SERVICE INFO – INA 0099

Зміна вмісту комплекту 532 0020 10

Артикульний номер: 532 0020 10

Зображення 1: 532 0020 10 – Пластмасовий обвідний ролик INA з гвинтом для кріплення, що входить в комплект постачання

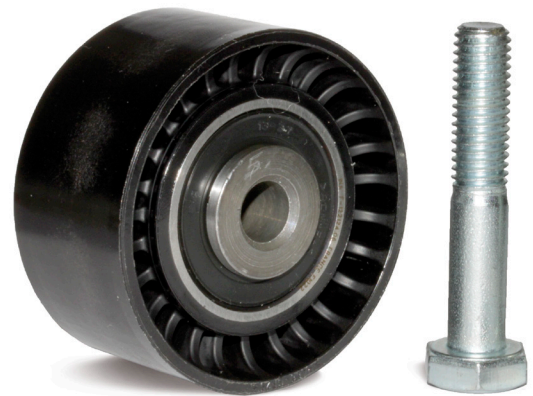
Вміст комплекту 532 0020 10 було оптимізовано. Завдяки конструкції обвідного ролика, гвинт M10 x 55 можна використовувати на всіх вказаних вище автомобілях. Більше немає потреби у використанні гвинта M10 x 50 і підкладної шайби. Отож, упаковання містить пластмасовий обвідний ролик (зображення 1, зліва) та гвинт M10 x 55 (зображення 1, справа).
